Modulo per la presentazione delle osservazioni per i piani/programmi/progetti sottoposti a procedimenti di valutazione ambientale di competenza statale

ID: Codice procedura (ID_VIP/ID_MATTM):10844

Impianto per la produzione di energia elettrica da fonte eolica, costituito da 6 aerogeneratori della potenza complessiva di 37,2 MW, un sistema di accumulo da 25 MW e relative opere connesse in località "Rempillo" nel comune di Pitigliano (GR).

TESTO DELLE OSSERVAZIONI

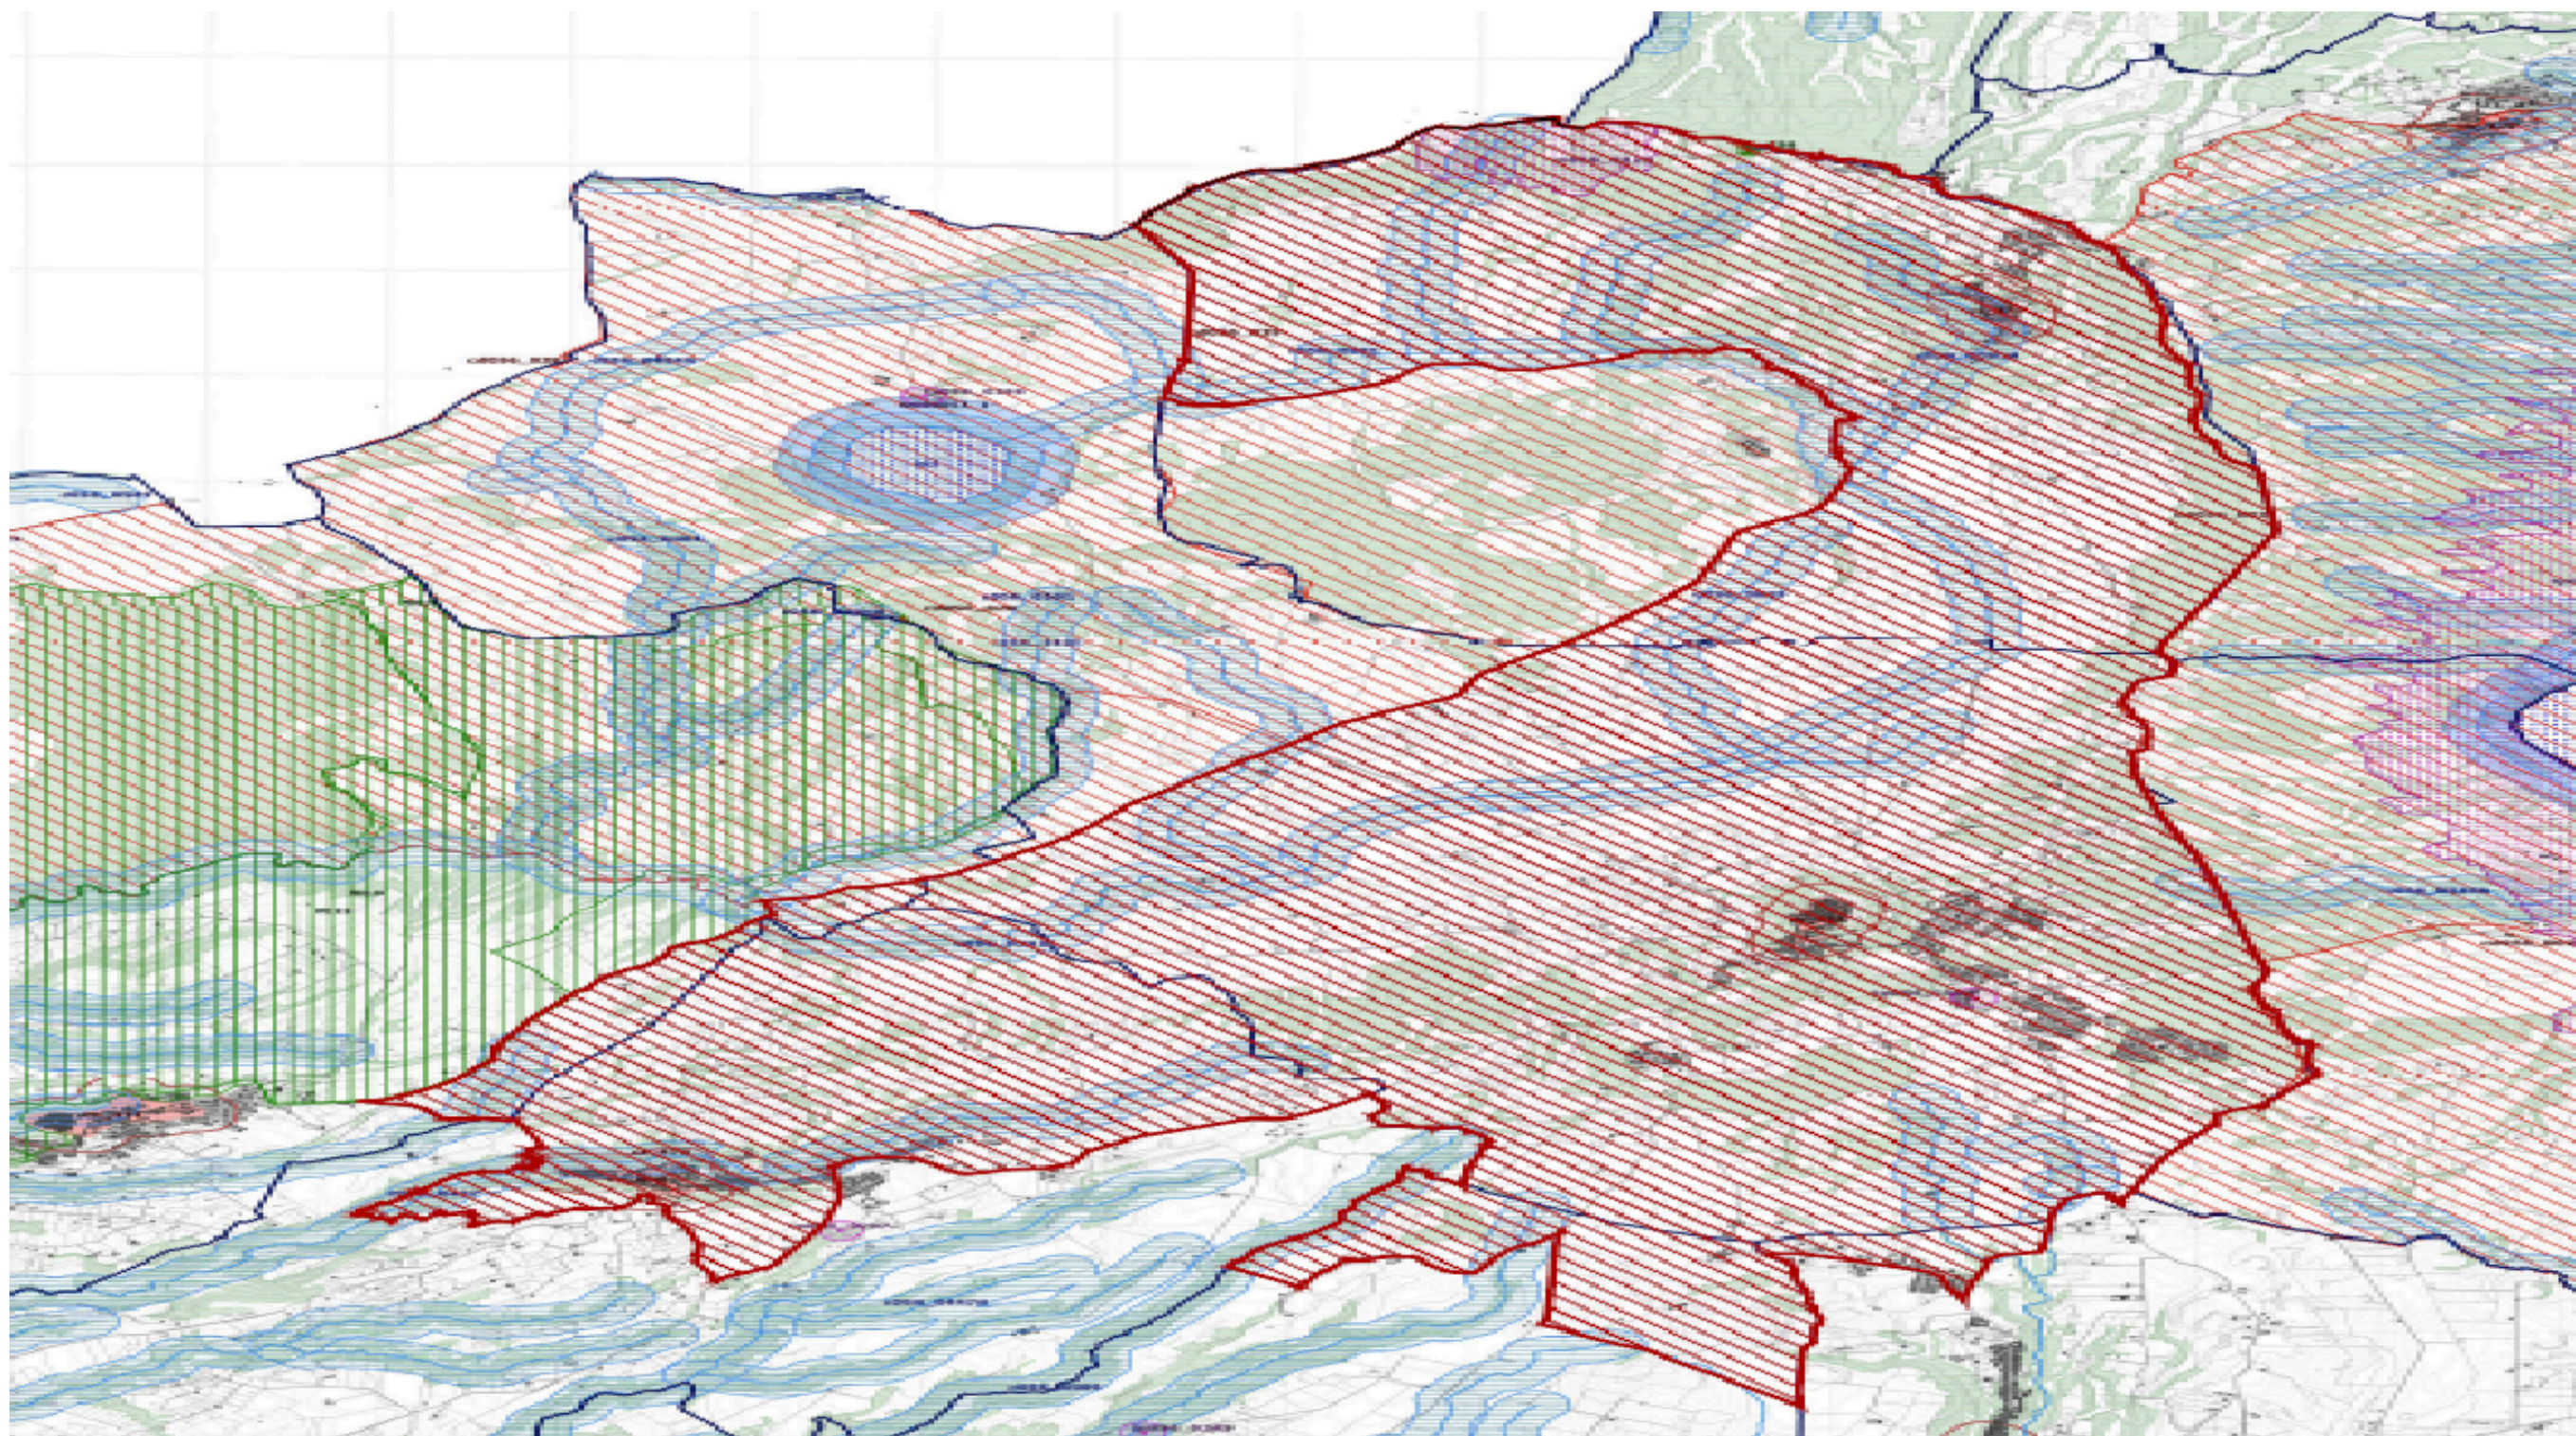
Alla luce del combinato disposto dal "vincolo sul patrimonio paesaggistico (artt. 136 e ss. e 142 del decreto legislativo n. 42/2004 e ss.mm.ii.) e sui beni culturali" (artt. 10 e ss. del decreto legislativo n. 42/2004 e ss.mm.ii.) e dal comma 8 lettera c-quarter del D.Lgs 191/2021 e ss.mm.ii si evince che, ad oggi, le aree in cui sono previsti gli insediamenti dei sei aerogeneratori dell'impianto eolico denominato "Rempillo" non sono idonee perché ricadono tutte all'interno della fascia di rispetto dei **beni paesaggistici di notevole interesse pubblico denominati "Conca del Lago di Mezzano e territorio circostante" (D.M. 22.05.1976)** comprendente anche il **vincolo "Selva del Lamone" (D.M. 22.05.1984)** tutelati **dall'art. 136 del Codice del Beni Culturali e del Paesaggio** e in particolare un aerogeneratori (P01) è a 100 metri dal primo vincolo citato e gli altri cinque compresi in una distanza massima tra 1 km e 2 km (vedi immagine n. 1 dell'ALLEGATO). Nella fascia di rispetto dei 3 km anche la porzione di vincolo rappresentato dalla Selva del Lamone che gode di altre importanti tutele in quanto Riserva Naturale regionale (L. 394/91 e L.R. 29/97), Zona di Protezione speciale (ZPS) insieme ai Monti di Castro collegati tra loro da una Zona di Conservazione Speciale (ZSC), il sistema fluviale Fiume Fiora-Olpeta. La Selva del Lamone oltre il vincolo paesaggistico di notevole interesse pubblico che la rende area non idonea all'installazione degli impianti FER anche nelle sue fasce di rispetto dei 3 km, gode di un'altra tutela che ne rivela l'importanza di area di importanza internazionale per l'avifauna IBA (012) che viene collegata all'altra IBA (099) Lago di Bolsena attraverso la ZPS Caldera di Latera e la ZSC Lago di Mezzano che insieme sono compresi nel vincolo paesaggistico "Conca Lago di Mezzano..." e verranno uniti dal nuovo vincolo paesaggistico "*Ambito paesaggistico, geologico e geomorfologico dell'orlo della caldera di Latera e delle sue pendici interessate dai centri eruttivi periferici*" (si veda a riguardo la proposta pubblicata sul sito del MIC in data 09/08/2023 e

l'immagine n. 2 dell' ALLEGATO) all'area di notevole interesse pubblico "Conca del lago di

Bolsena” (D.M. 24.10.1960). Praticamente una vasta zona che per interesse paesaggistico e naturalistico oltre che storico, archeologico e identitario rappresenta un unicum nel panorama nazionale.

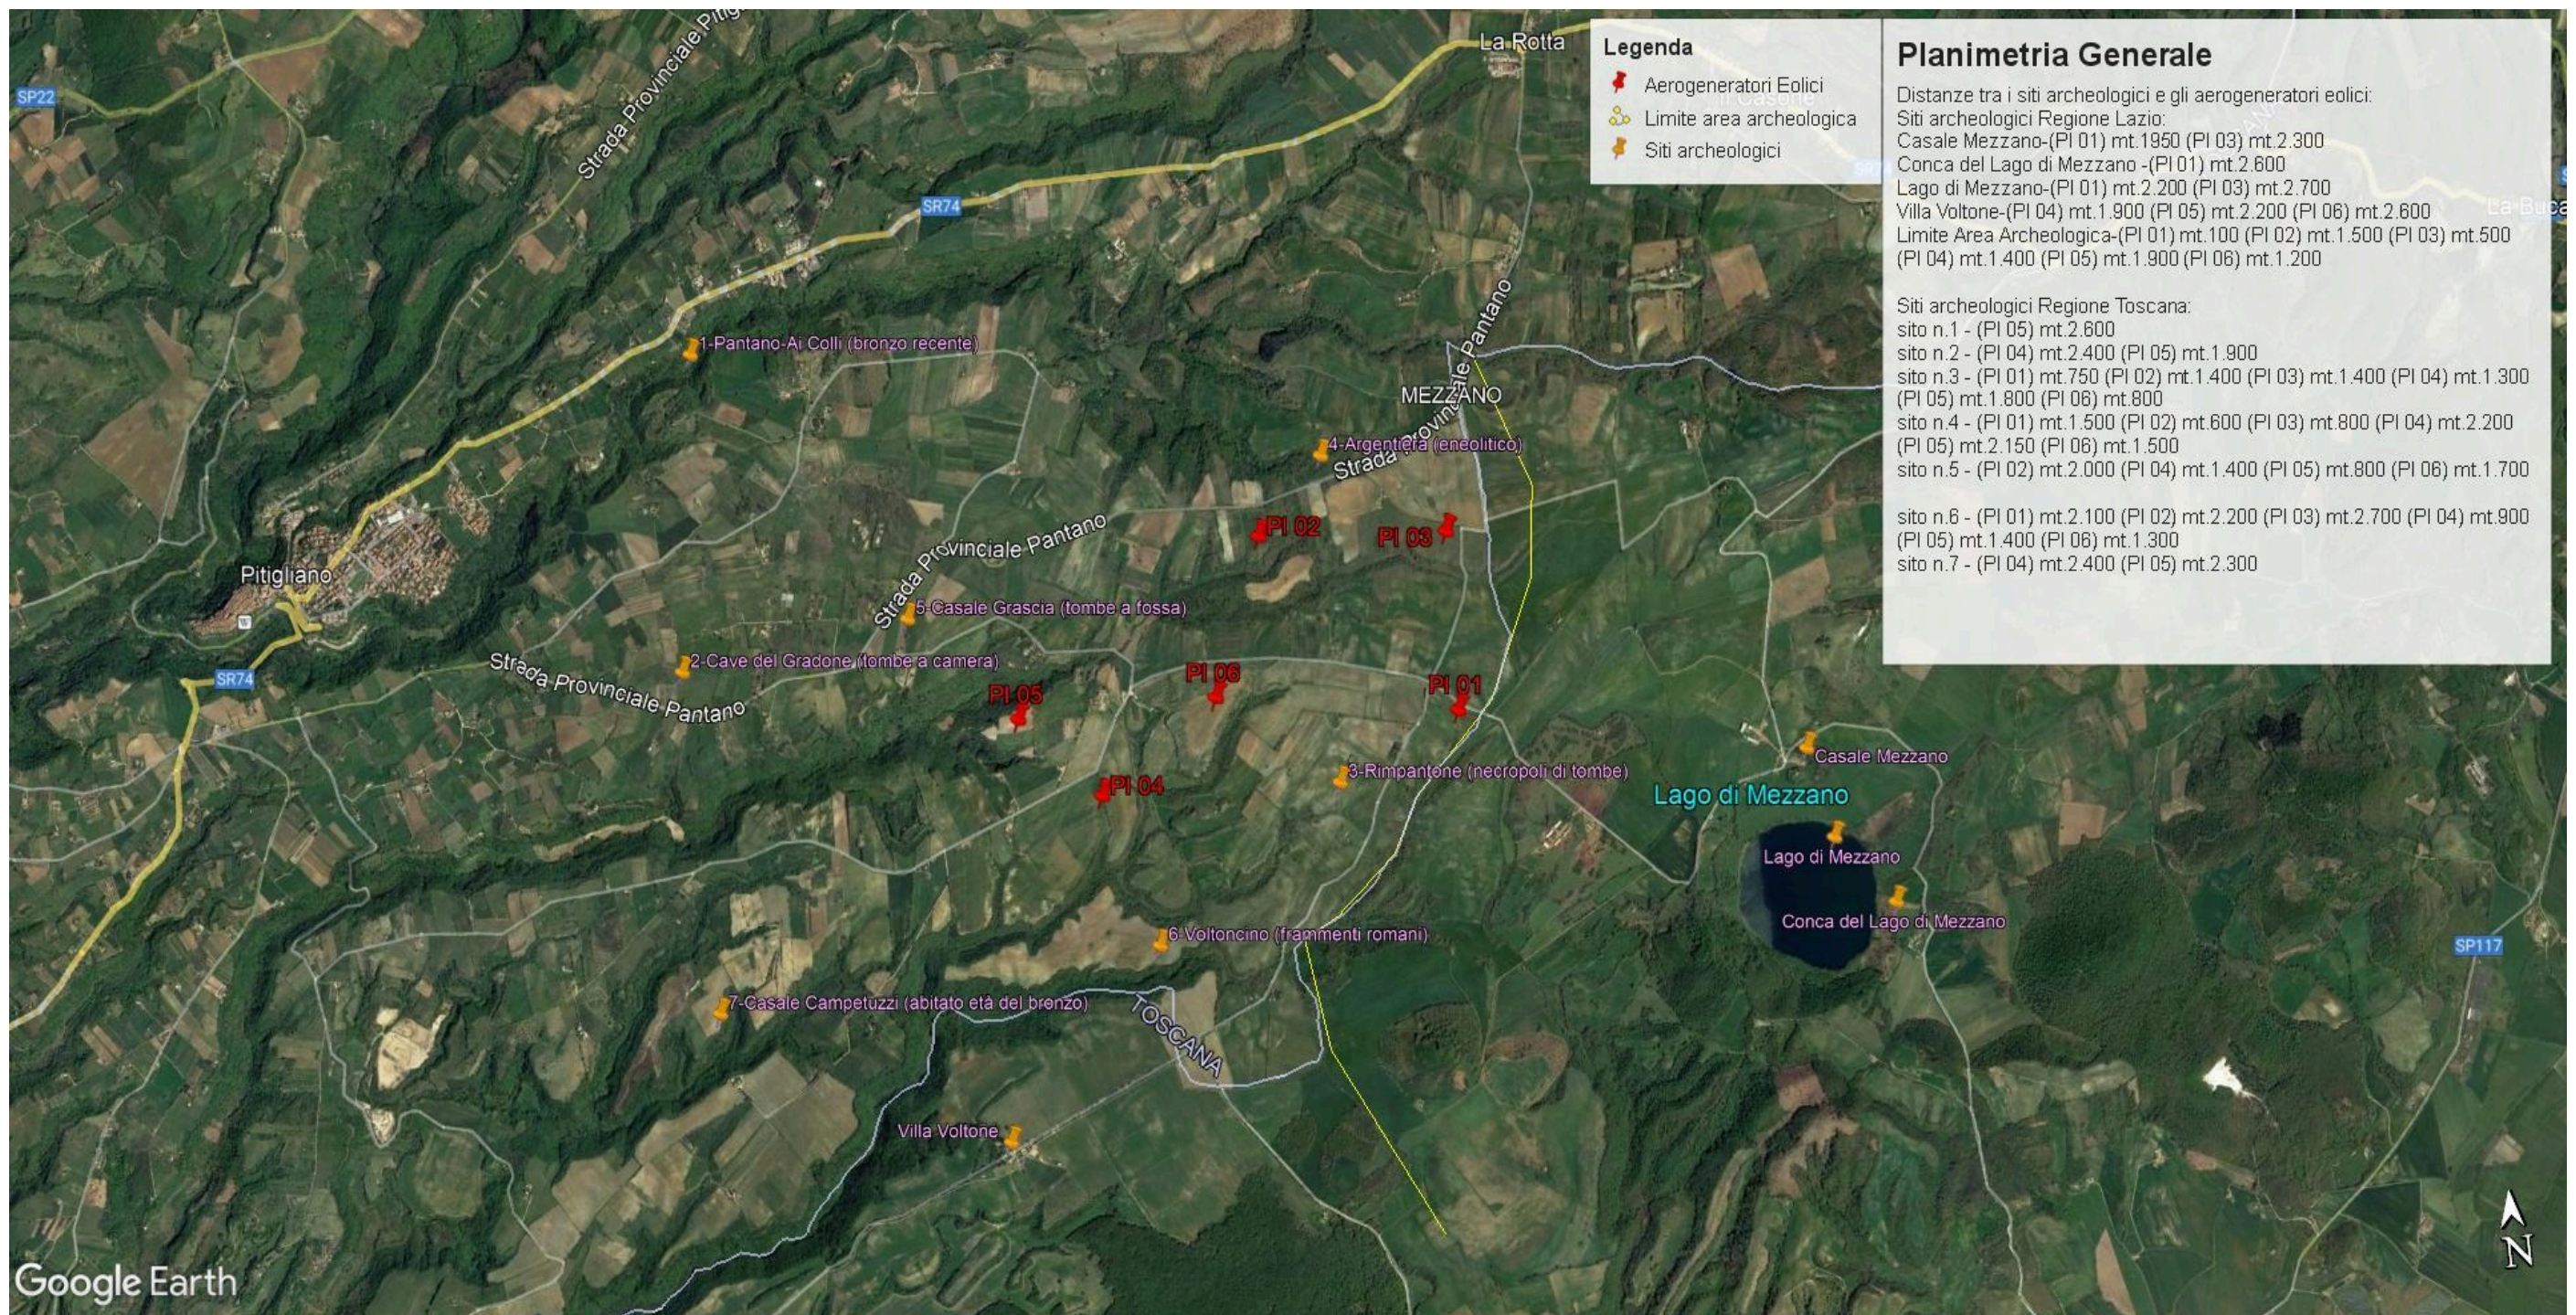
Inoltre, la zona in cui insisterebbe l’impianto eolico industriale Rempillo è compresa nelle fasce di rispetto di 3 km di diversi beni archeologici tutelati dalla parte II del Codice dei Beni Culturali (vedi Allegato, immagine n. 3). Inoltre le pale P04 e P05 ricadono all’interno di un’area archeologica che la Proponente vorrebbe cancellare per il semplice fatto che non è riportata nel documento regionale ma nel documento provinciale come meglio dettagliato nell’Osservazione n. 5. Alla luce di quanto documentato appare chiaro quindi che la collocazione dell’impianto non ha tenuto conto alcuno dei vincoli dell’area nella quale è stato progettato e l’inserimento dell’impianto eolico nel paesaggio e sul territorio non è corretto (Allegato IV delle Linee guida nazionali di cui al D.M dello Sviluppo economico del 10.09.2010).

In sintesi, visti l’art. 20 comma 8 lettera c) quater del D.Lgs n 199/2021 e le Linee guida nazionali appena citate, considerato l’enorme impatto dell’impianto eolico industriale denominato “Rempillo” sulla zona paesaggistica di notevole interesse pubblico ben individuata nelle immagini n.1 e n. 2 e sui Beni Culturali evidenziati nell’ immagine n. 3 dell’Allegato alle presenti Osservazioni, per la collocazione delle pale P04 e P05 direttamente all’interno del perimetro di un’area archeologica e per gli impatti anche sull’area intermedia e vasta dei pregiati territori laziali della Tuscia settentrionale e in particolare di quelli del pitiglianese ricco di emergenze agricole, naturalistiche, storiche e archeologiche del periodo etrusco ma non solo, si chiede che venga negata l’autorizzazione all’ insediamento dell’impianto eolico denominato “Rempillo”.
